姫川第八発電所新設による再開発計画

環境影響評価準備書

補足説明資料

水力部会 補足説明資料 目次

図 2 小滝地区土捨場における過去の植生図

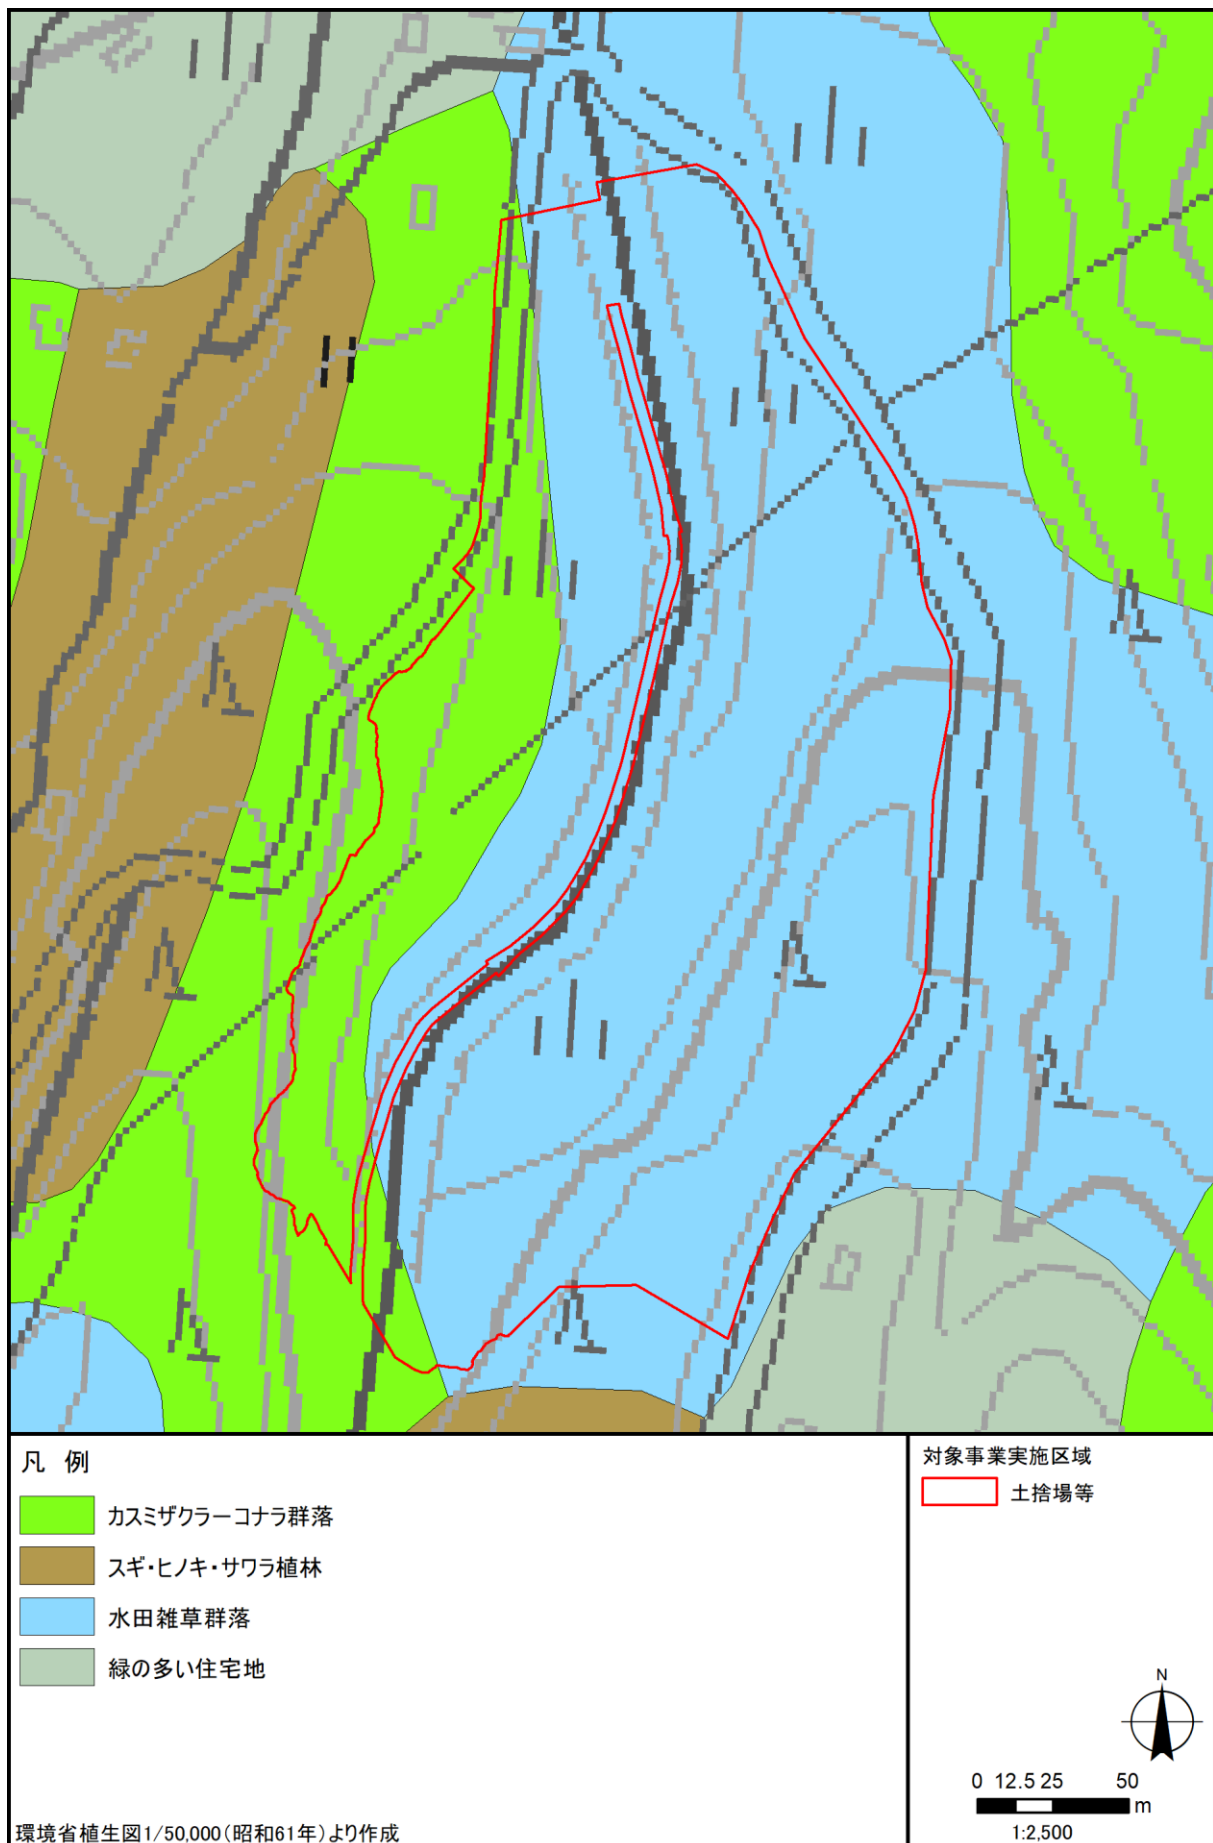
ヤナギ高木群落は植生自然度 8、ヨシクラスが 10 と 5 に分けられています。各地区での判定は妥当なものとは思いますが、農地からの遷移については過去の地形図や空中写真を基に根拠を示しておいた方が良いでしょう。ヤナギ高木群落は p.1029 では 1 地点しか植生調査がなく、当該群落は自然植生であるヤナギ高木群落（Ⅳ）とされています。これは p.1080 の表と矛盾します。もし、本地域のヤナギ群落は全て放棄水田などの遷移したものであれば、植生図もそれで統一すべきです。そうでなければ、河辺性（自然性）ヤナギ群落と放棄水田（二次性）ヤナギ群落を分けて、欠けている群落の組成調査を補足し、植生図でも分けて記述すべきではないでしょうか。ヨシ群落も同様で、自然性と二次性で分けて描画及び調査すべきです。

改変区域だけでも、過去の地形図や空中写真を根拠として示した方が良いと思います。

貴ご意見のとおり、ヤナギ高木群落が農耕地からの遷移とした根拠として、評価書においては次図に示す過去の航空写真及び植生図を記載することといたします。

図 移動限界粒径 23mm 以上となる範囲の解析結果

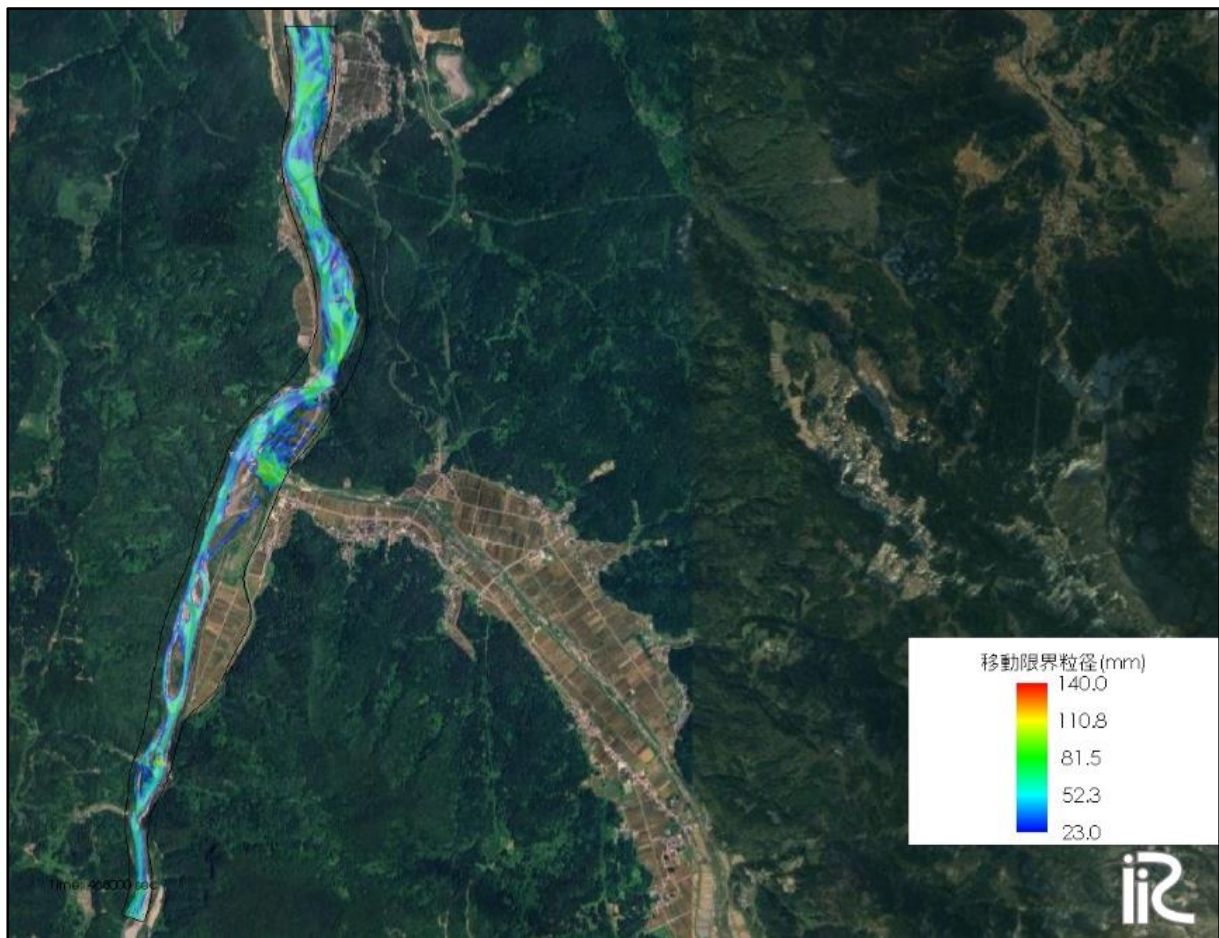
カワラヨモギーカワラハハコ群落の持続に重要な一定の出水による攪乱の程度の変化について定量的に記載されていないため、どの程度の影響であるか判断が付きません。p. 96、97 に示されている流量のグラフを引用して、定量的に影響の大きさの程度を論じてください。

カワラヨモギーカワラハハコ群落の持続に重要となる減水区間の出水攪乱の変化については、「水理解析ソフト iRIC/Nays2DH」による水理計算により定量的な検討を行ったため、本検討内容について記載します。

姫川第八発電所の取水時期となる豊水期の条件において、「水理解析ソフト iRIC/Nays2DH」により現況の再現及び運転開始後の流況シミュレーションを行い、カワラヨモギーカワラハハコ群落の成立基盤である砂礫河原に着目した検討を行いました。検討の結果、姫川第八発電所の取水に伴う流量減少により、砂礫河原を形成する流況※の面積は 22.9%減少する（運転開始前：19.2ha → 運転開始後：14.8ha）と予測しました。

一方、準備書 p. 12. 1. 4-164 (p. 1174) に示すとおり、運転開始後も一定以上の豪雨による出水時には取水を停止する計画であり、その運用条件（取水口での流量 900m³/s）は現状と変化がありません。過去 10 年間（2014～2023 年）に出水による取水停止は 10 回（2017 年：2 回、2018 年：1 回、2019 年：3 回、2020 年：1 回、2022 年：1 回、2023 年：2 回）行われていることから、減水区間は流量 900m³/s 以上の出水を年間平均 1 回程度受けていることとなり、運転開始後もこの攪乱頻度に変化はありません。

以上より、取水に伴う流量減少により豊水期に攪乱を受けるの面積が減少するものの、年 1 回程度想定される出水による攪乱頻度に変化はないことから、出水による攪乱の程度の変化は小さいと考えております。

※：「水理解析ソフト iRIC/Nays2DH」による現況再現の結果、移動限界粒径 23mm 以上の範囲と航空写真判読における砂礫河原の範囲が概ね同様となったことから、定常的に自然攪乱を受け砂礫河原を形成する流況の指標として、移動限界粒径 23mm 以上を採用しました（次図参照）。

図 12. 1. 5-1 対象事業実施区域及びその周辺における食物連鎖の概要

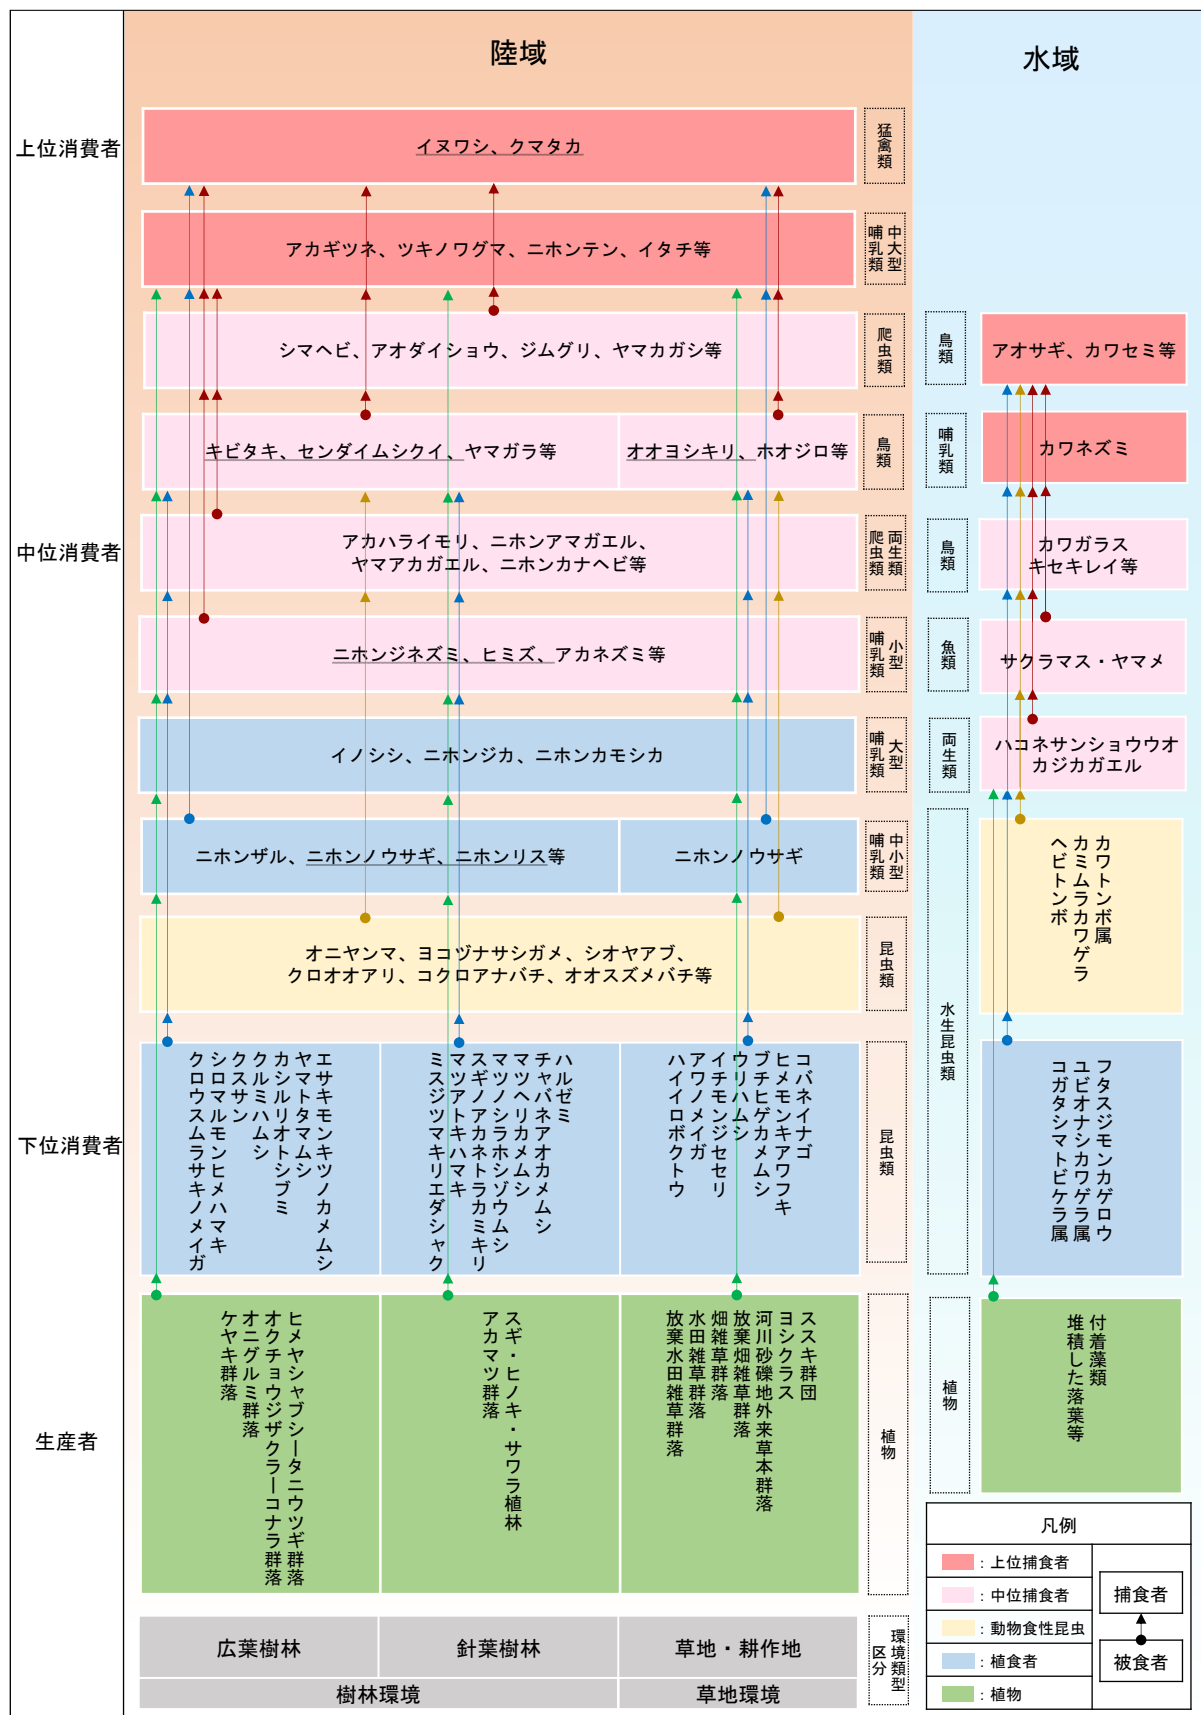
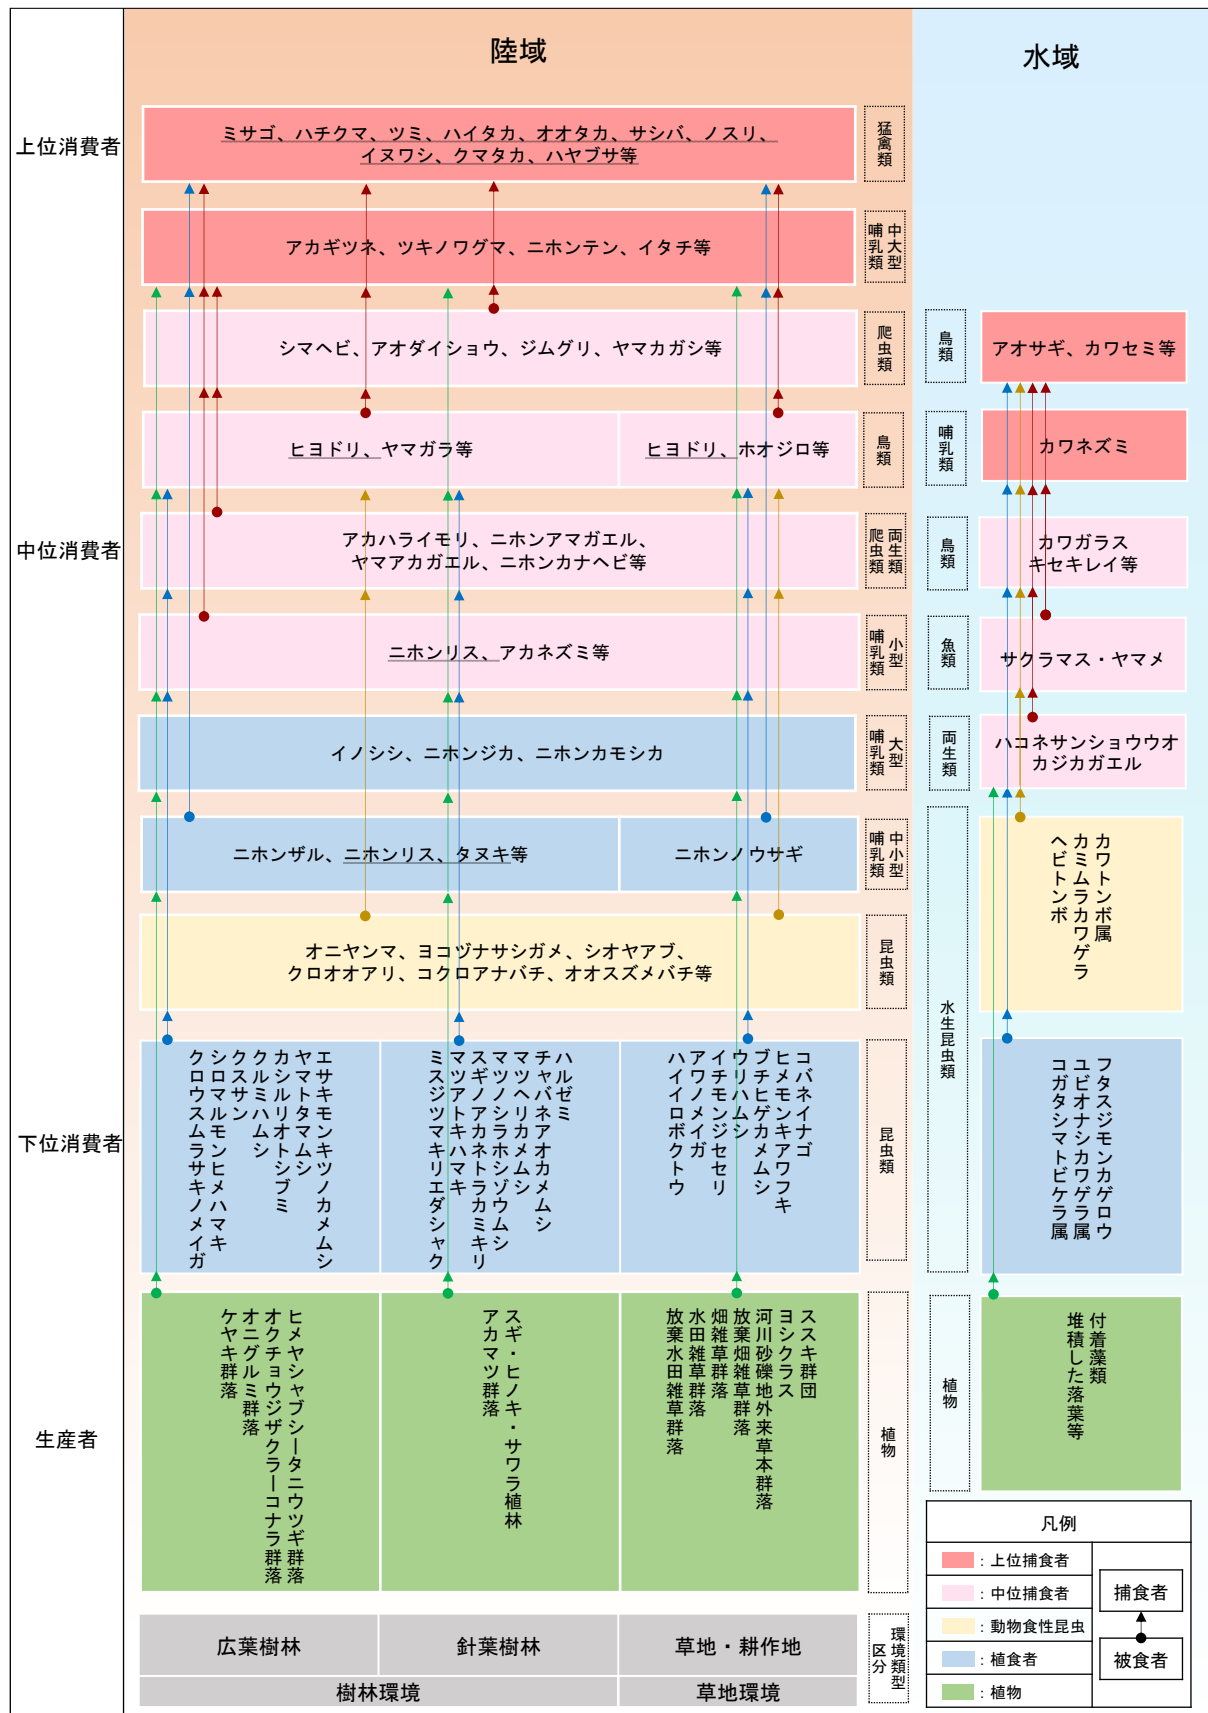
上位性の比較対象種に猛禽類が多数挙げられていますが、食物連鎖図ではクマタカ、イヌワシ、アカギツネ、ツキノワグマ、ニホンテンしか書かれていません。両者は整合させて、あまり事業地周辺での出現が少ないような種は削除してください。一方、典型性の比較対象種は食物連鎖図に書かれている種が十分に反映されておりません。ホオジロの比較対象としてオオヨシキリ等はなぜないのでしょうか？オオヨシキリが選定された場合、典型性の評価結果が異なってくると思います。また、ヤマガラと比較対象としてキビタキ、センダイムシクイなども挙げられていません。食物連鎖図と注目種候補は整合させるようにお願いします。

注目種の比較対象ではなく、食物連鎖図の方を修正したのはどのような理由でしょうか？オオヨシキリ、キビタキ、センダイムシクイは現地であまり確認されなかったのでしょうか？

貴ご指摘のとおり、準備書 p. 12. 1. 5-6 (p. 1188) の図 12. 1. 5-1「対象事業実施区域及びその周辺における食物連鎖の概要」の記載内容と、準備書 p. 12. 1. 5-8 (p. 1190) の表 12. 1. 5-4「上位性注目種の条件の適合状況」、準備書 p. 12. 1. 5-9 (p. 1191) の表 12. 1. 5-6「典型性注目種の条件の適合状況」及び準備書 p. 12. 1. 5-10 (p. 1192) の表 12. 1. 5-8「典型性注目種の条件の適合状況」の内容に整合が取れていませんでした。

評価書においては、食物連鎖の概要図を以下のとおり修正いたします。

貴ご指摘を踏まえ、現地調査結果等を精査のうえ食物連鎖図には現地状況や注目種の検討経緯が十分に反映されていないと判断し、修正いたしました。

上位性注目種については、貴ご指摘のとおり、準備書 p. 12. 1. 5-8 (p. 1190) の表 12. 1. 5-4「上位性注目種の条件の適合状況」の内容を反映するよう食物連鎖図に種を追加し修正いたしました。
